Laboratorio Nacional de Materiales y Modelos Estructurales

Informe: EIC-Lanamme-0575-2023
Tipo de Informe: Asesoría

INFORME ACERCA DEL PUENTE MUNICIPAL SOBRE EL RÍO BAJO CACAO EN ATENAS

Preparado por:
Unidad de Gestión Municipal
PROGRAMA DE INFRAESTRUCTURA DEL TRANSPORTE (PITRA)

Figura 4: Detalles de muro de refuerzo externo según lámina ES-01 DE 01
Fuente: Municipalidad de Atenas

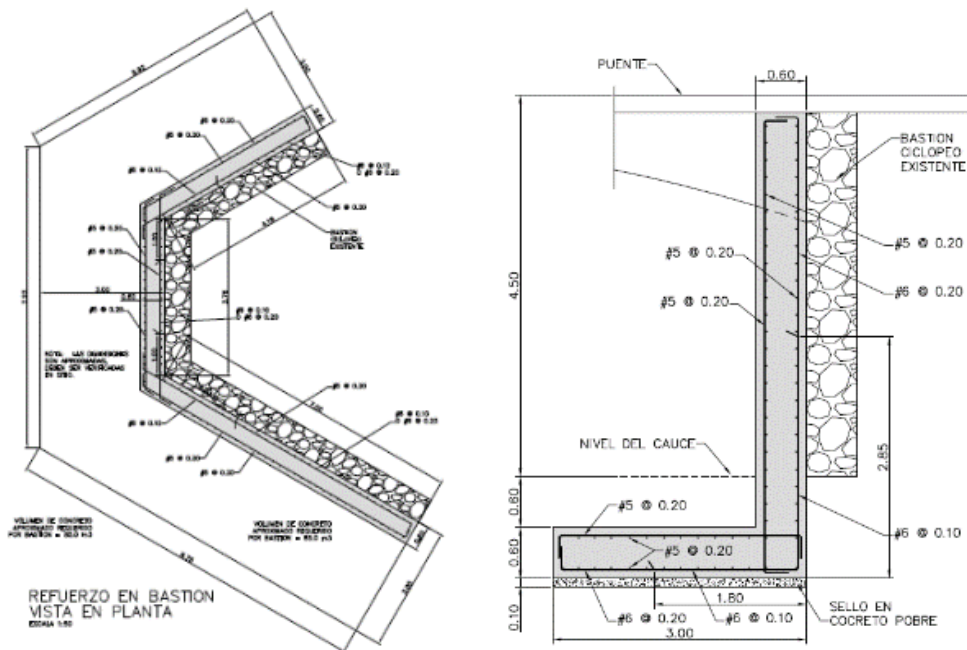
De conformidad con la información remitida en su oficio, se observa que la Municipalidad de Atenas ejecutó obras de construcción de un muro de refuerzo externo en concreto reforzado (espesor 0,6 m), placa de cimentación y reposición del relleno posterior perdido según el diseño contenido en la lámina ES-01 DE 01 (ver figura 4).

Se realizó la medición de las dimensiones del muro (espesor de pared y cimentación) y una verificación del acero de refuerzo (diámetro y separaciones en el aletón aguas abajo) encontrándose coincidencia entre los detalles del plano constructivo y lo construido en campo. Al realizar una revisión visual de las condiciones del muro ya construido se identificaron zonas con repellos superficiales de reparación entre la segunda y tercera etapa del aletón aguas arriba (ver figura 6) y se apreció una leve inclinación en la cara exterior de la tercera etapa del aletón. Adicionalmente, se identificaron agrietamientos verticales leves en la cara del aletón de aguas arriba (ver figura 7) que podrían ser producto de un proceso de contracción en el concreto y no representarían un riesgo para el muro dado el espesor de la pared.

Figura 7: Agrietamientos verticales leves en cara de aletón aguas arriba.
Fuente: LanammeUCR

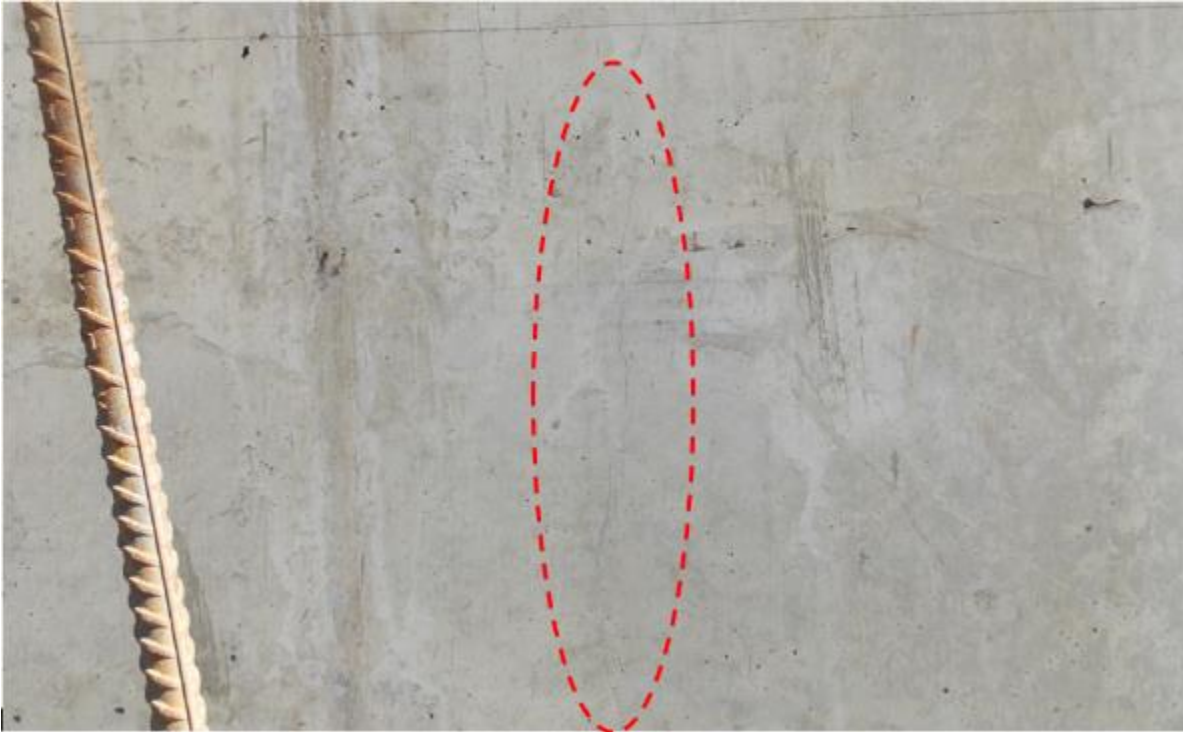
Un aspecto que se considera oportuno mencionar es que la construcción de este muro de refuerzo externo va a reducir el ancho entre las caras de los bastiones y consecuentemente el ancho disponible para el paso de aguas del Rio Cacao, durante las crecientes venideras, Tal como se observa en la figura 8, la presencia del puente genera una contracción en el cauce del río pasando de un ancho de aproximadamente 15,5 m a 10,6 m de forma súbita lo que significa una reducción en la capacidad hidráulica del puente. Esta condición puede generar un riesgo potencial asociado a efectos de socavación local en los bastiones e impacto del río sobre los aletones aguas arriba. En caso de que la Municipalidad de Atenas decida realizar obras de construcción de un muro de refuerzo similar en el bastión de margen izquierda esta contracción se incrementaría, por lo que se recomienda ejecutar obras de protección a las cimentaciones del puente y a las márgenes del sector aguas arriba.

Figura 11: Medidas de espesores en alas y almas de vigas inspeccionadas
Fuente: LanammeUCR

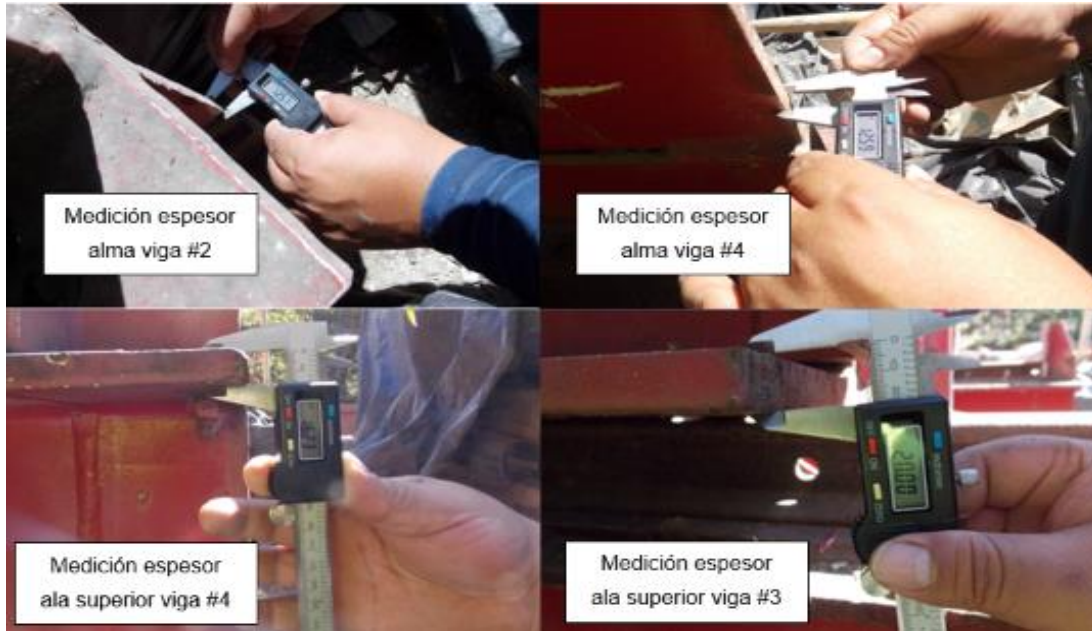
En el caso de los espesores de los elementos (alas y alma) se encontró que las vigas identificadas como #1 y #4 poseen espesores inferiores a los solicitados tanto en las alas superiores como inferiores. En cuanto al espesor del alma se identificó que ninguna de las cuatro vigas, posee el espesor de alma solicitado en el cartel de 16 mm, dado que las mediciones oscilan entre 12,51 mm y 12,59 mm (ver figura 11).

- Se asumen dimensiones de 1,6 cm para el espesor de las alas y de 1,16 cm para el espesor del alma, como se mostró en la tabla 3 anterior, las dimensiones reales de las vigas son distintas a estos valores. Esto implica que las cargas permanentes utilizadas serían diferentes entre el modelo utilizado para el cálculo estructural y las vigas reales colocadas, adicionalmente, se estaría asumiendo que todas las vigas poseen las mismas dimensiones y como se demostró durante la medición realizada en sitio, se tiene que las vigas #1 y #4 son similares entre sí, pero distintas a la #2 y #3.

- De acuerdo con los datos indicados en la memoria de cálculo y planos constructivos de la ampliación de la superestructura propuesta y dado que existen datos de importancia para el diseño que no son precisos, tales como, las dimensiones de las vigas, el esfuerzo de fluencia no verificado y las cargas de diseño no acordes con la normativa nacional, se recomienda solicitar al profesional responsable del proyecto una aclaración sobre estos aspectos y sus implicaciones en el desempeño de la estructura, todo esto a la luz de la normativa nacional vigente y los lineamientos que los agremiados al Colegio de Ingenieros y Arquitectos de Costa Rica (CFIA) deben seguir. Se recomienda solicitarle al ingeniero la aclaración sobre la información utilizada para el diseño y que esta sea respaldada con resultados de ensayo que permitan obtener el valor real de las características mecánicas de las vigas.

Figura 12: Esquema de ensanchamiento del puente y condición actual de vigas antiguas.
Fuente: Lámina ES-01 DE 01 y LanammeUCR

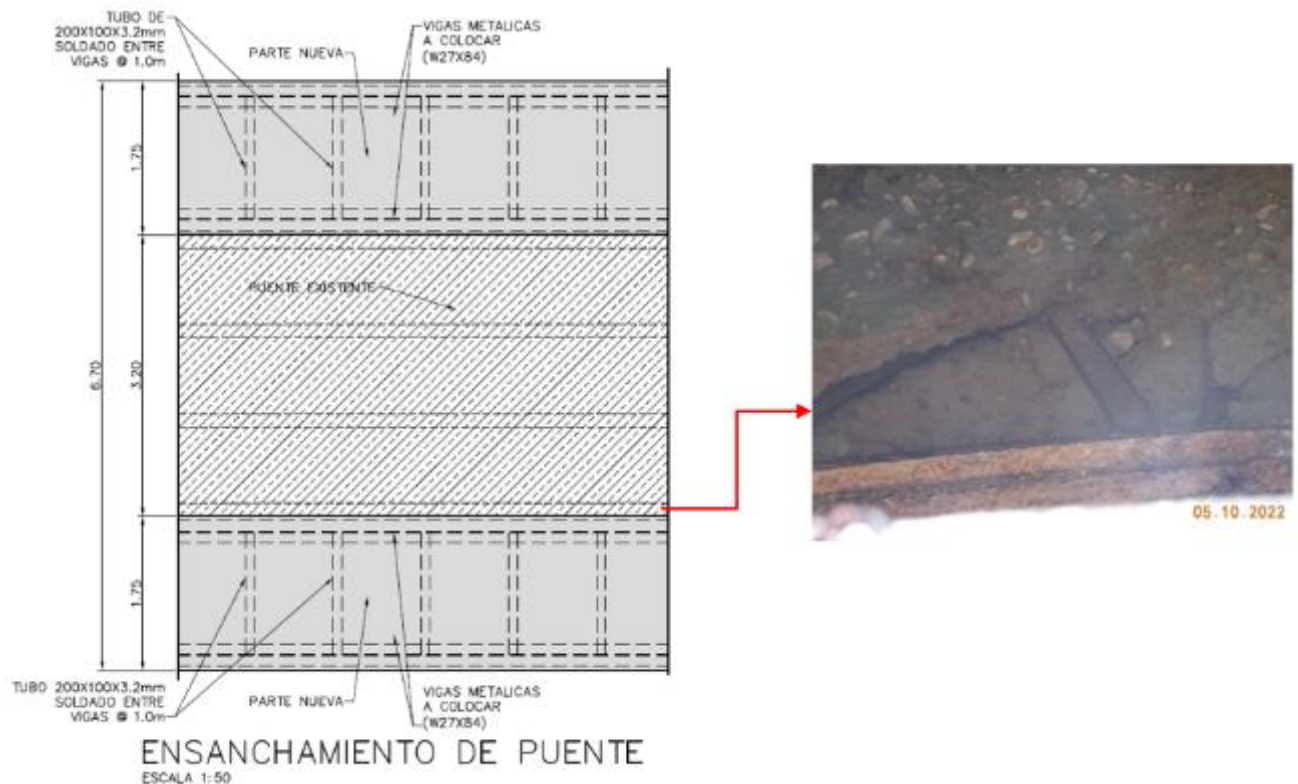
Según se desprende de los planos constructivos aportados por la Auditoría Interna de la Municipalidad de Atenas, las vigas inspeccionadas serían utilizadas para realizar una ampliación del puente actual en ambos costados (ver figura 12). Es importante retomar una observación realizada en el informe LM-PI-GM-INF-08-2015 (constatadas en la visita de inspección en febrero del presente año) en el cual se mostraban los daños existentes en las vigas originales del puente, que ya presentaban en ese entonces corrosión y desprendimientos de concreto. Se considera que una buena práctica ingenieril para el caso de una ampliación de este tipo, debe incluir medidas de reforzamiento/rehabilitación de estas vigas antiguas para asegurar que no se presentaran daños en la superestructura al habitarla a dos carriles (esto implica la posibilidad de paso de dos vehículos pesados a la vez).

- Se recomienda a la Municipalidad y su equipo consultor, que valore si las obras de ampliación de la superestructura que contempla la utilización de las vigas actuales del puente requieren labores de reforzamiento o rehabilitación adicionales, por las condiciones de deterioro que presentan estos elementos y el esfuerzo que implicaría
